Title - Sujet CCTV Upgrade/Beaver Creek Institut	
Solicitation No. - N° de l'invitation 21120-199217/A	Amendment No. - N° modif. 003
Client Reference No. - N° de référence du client 21120-19-2969217	Date 2019-01-15
GETS Reference No. - N° de référence de SEAG PW-\$\$HN-445-76015	
File No. - N° de dossier hn445.21120-199217	CCC No./N° CCC - FMS No./N° VME
Solicitation Closes - L'invitation prend fin at - à 02:00 PM on - le 2019-02-19	Time Zone Fuseau horaire Eastern Standard Time EST
F.O.B. - F.A.B. Plant-Usine: <input type="checkbox"/> Destination: <input checked="" type="checkbox"/> Other-Autre: <input type="checkbox"/>	
Address Enquiries to: - Adresser toutes questions à: Ladouceur, Joanne M.	Buyer Id - Id de l'acheteur hn445
Telephone No. - N° de téléphone (613) 296-4282 ()	FAX No. - N° de FAX () -
Destination - of Goods, Services, and Construction: Destination - des biens, services et construction:

This amendment 003 is raised to provide a response to a supplier enquiry. The question and response are provided as follows:

Sketch and image of a suitable swing back gantry.

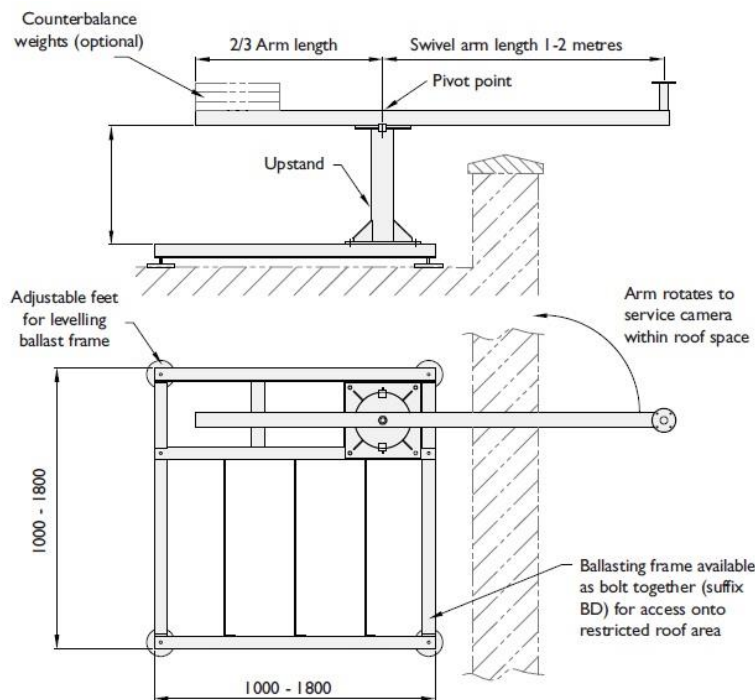
Question: Could the crown confirm the height of the Parapet on F5 Juniper Building Is the construction of the parapet of sufficient construction to hold a Parapet mounted camera?

Response: The details for F-5 in Appendix C detail a “swing back gantry” nothing is to be mounted to the parapet or the roof. The provided frame will have a 2 meter swing arm for the camera and 600mm upstand to reach over the parapet. An example of an acceptable solution can be seen at the following.

Mounting – The camera will be mounted on a contractor provided pendant mount on a contractor provided and installed swing-back CCTV gantry. The gantry shall position the camera beyond the roof parapet to allow viewing straight down as well as the inmate yards. The gantry will allow maintenance technicians to swing the camera back over the roof parapet and 2M inside the parapet for maintenance. The contractor shall provide and install a locking NEMA4 stainless cabinet where the premise cabling will be terminated to an RJ45 jack. The camera will be connected via a stranded CAT6 patch cable between the RJ45 and the camera.

See <https://www.altron.co.uk/SB1-RM> model **SB1-2000RM/600/BD** for further details.
